**Verslag huishoudelijke elektrische installatie op laagspanning en zeer lage spanning****Algemeen:**

Referentie: 012-20260713-02	Datum controle: 13/07/2026
Keurder: 012

Eigenaar:	Onbekend	EAN-code:	Onbekend
Adres installatie:	Jeroom Beckersstraat 23, 2920 - Kalmthout	Nummer teller(s):	37 474 575
		Distributienetbeheerder installatie:	Fluvius
Datum uitvoering installatie: ☒ Vóór 01/10/1981 ☐ Tussen 01/10/1981 en 01/06/2020 ☐ Vanaf 01/06/2020			
Type: ☒ Wooneenheid ☐ Niet-huishoudelijk ☐ PV ☐ Batterij ☐ Laadpaal

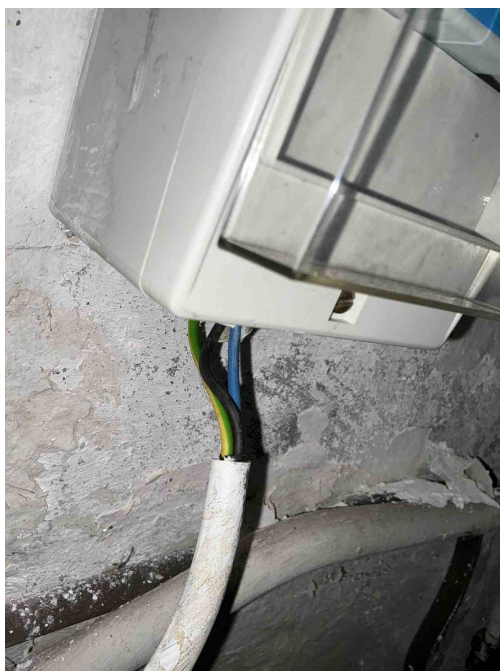
B17 - De voedingsspanning is niet op elk bord vermeld (Boek 1: 3.1.3.3).
Opmerking: Oa bord 1,2,3,4

B06 - Het elektrisch verdeelbord heeft niet de minimale beschermingsgraad IPXX-B in een gewone ruimte (Boek 1: 4.2.2.3).
Opmerking: Oa bord 1,2,3

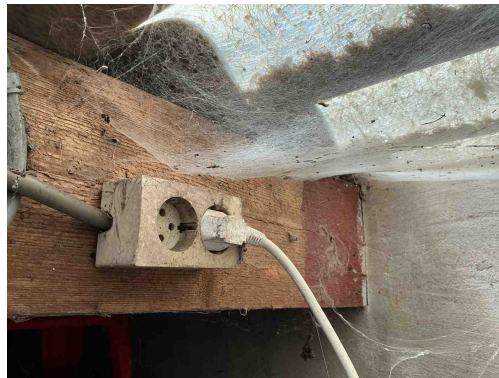
C21 - Het gebruik van geleiders van het type VOB, zonder bijkomende afscherming is niet toegestaan (Boek 1: 5.2.9.6).
Opmerking: Oa bord 2,4

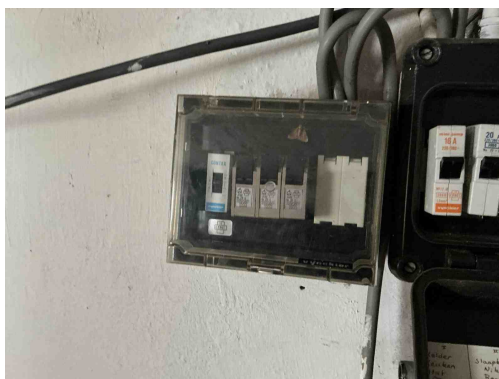
B26 - Het elektrisch bord kon niet gedemonteerd worden (Boek 1: 5.3.5.1).

Opmerking: Oa bord 2,3 krijg ik niet open

B30 - De houder van de beveiliging in een huishoudelijke ruimte is niet voorzien van aangepaste kalibreerelementen (Boek1: 5.3.5.5).

Opmerking: Oa bord 1,2,

T02 - Gevaar voor rechtstreekse aanraking: genaakbare delen onder spanning (Boek 1: 4.2.2).

Opmerking: Oa bord 2

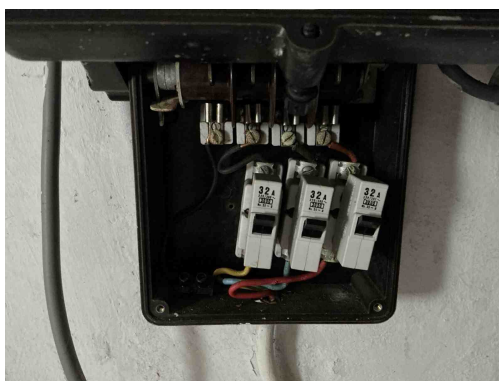
- B26** - Het elektrisch bord kon niet gedemonteerd worden (Boek 1: 5.3.5.1).
Opmerking: Oa bord 2,3 krijg ik niet open

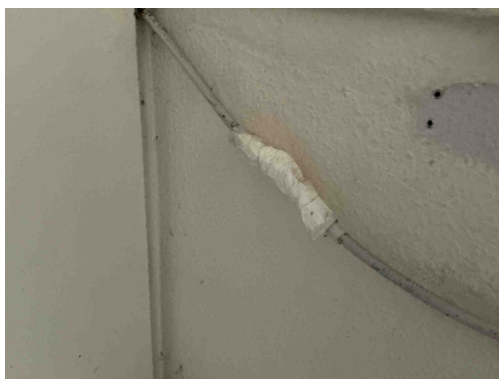
- B30** - De houder van de beveiliging in een huishoudelijke ruimte is niet voorzien van aangepaste kalibreerelementen (Boek1: 5.3.5.5).
Opmerking: Oa bord 1,2,
- D03** - Er is geen differentieelstroominrichting van maximum 300 mA geplaatst in het begin van de elektrische installatie van een residentieel geheel (incl. in de gemeenschappelijke delen) (Boek 1: 4.2.4.3, 4.2.4.4).
Opmerking: Oa bord 1
- D05** - Er is geen ondergeschikte differentieelstroominrichting van maximum 30 mA geplaatst voor de beveiliging van de ruimte(n) die een badkuip en/of douche bevatten (Boek 1: 4.2.4.3).
Opmerking: Oa bord 1

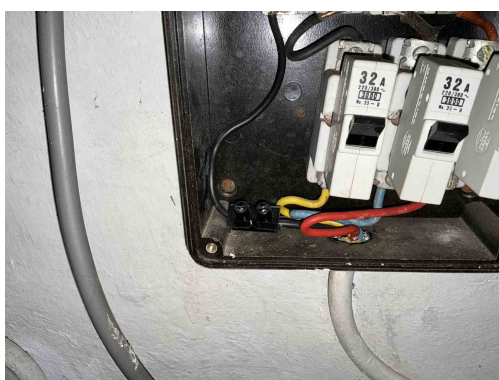
C35 - Er zijn doorverbindingen gemaakt met lusterklemmen; er kon niet aangetoond worden dat deze klemmen geschikt zijn voor de aanwezige spanning, stroom en draadsectie en dat ze "CE" zijn (Boek 1: 1.4.2.1.).

Opmerking: Oa bord 1 ,2 ,berging

C26 - De verbindingen zijn niet gebeurd in borden, in aftakdozen, aan de klemmen van contactdozen, schakelaars of in de verlichtingstoestellen (Boek 1: 5.2.6.1).

Opmerking: Oa berging

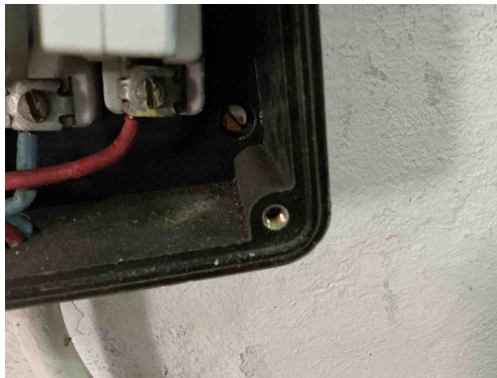
T21 - Het elektrisch materieel is niet geplaatst volgens de voorschriften van de fabrikant/ regels van goed vakmanschap . (Boek 1: 1.4.1.3)

Opmerking: Oa vijzen niet afgedekt bord1,4 ,geleiders niet afgedekt bord 4

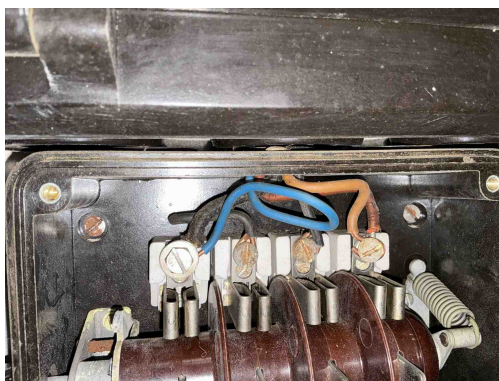
A20 - Er bevindt zich een contactdoos zonder beschermingsgeleider in de elektrische installatie. Deze is niet geplaatst achter een differentieelstroombeschermingsinrichting met grote (max. 30mA) of zeer grote (max. 10mA) gevoeligheid.

Opmerking: Oa algemeen

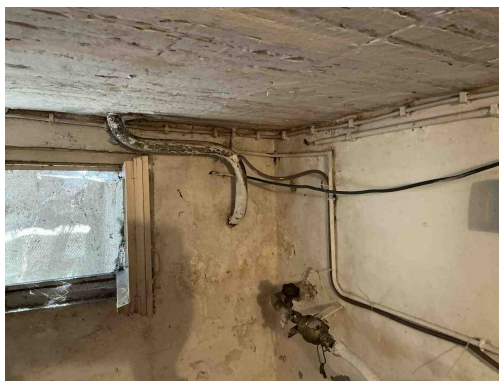
I01 - De waarde van de isolatieweerstand per kring dient tenminste 0,50 Mohm ($1000 \times U_{\text{test}}$) te zijn (Boek 1: 6.4.5.1).
Opmerking: Oa voedingskabel bord 2

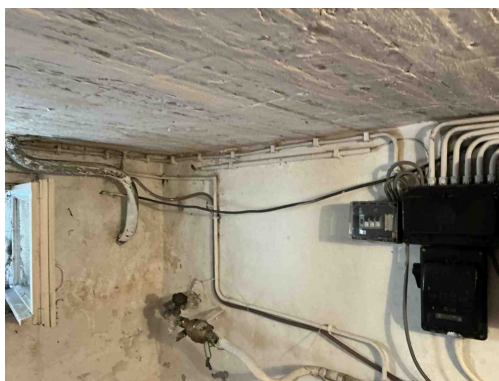
C13 - Onvoldoende bevestiging van de leiding(en) (Boek 1: 5.2.9.5).
Opmerking: Oa kelder

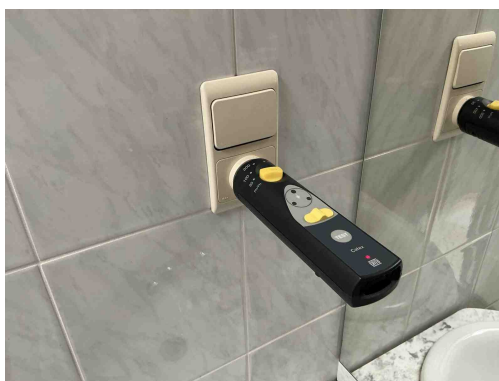
A12 - Het toestel van de klasse I is niet met de beschermingsgeleider verbonden (Boek 1: 5.4.3.6).

Opmerking: Oa droogkast, wasmachine, koelkast

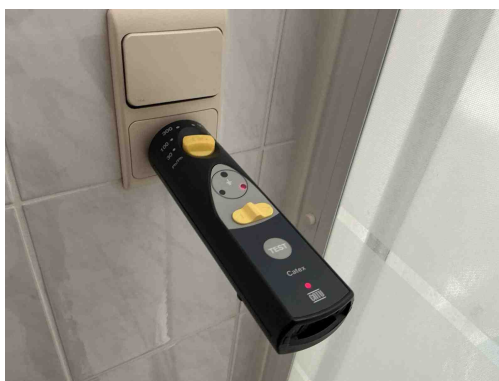
A13 - De continuïteit van de beschermingsgeleider met de aardingsinstallatie is niet gerealiseerd (Boek 1: 5.4.3).
Opmerking: Oa badkamer
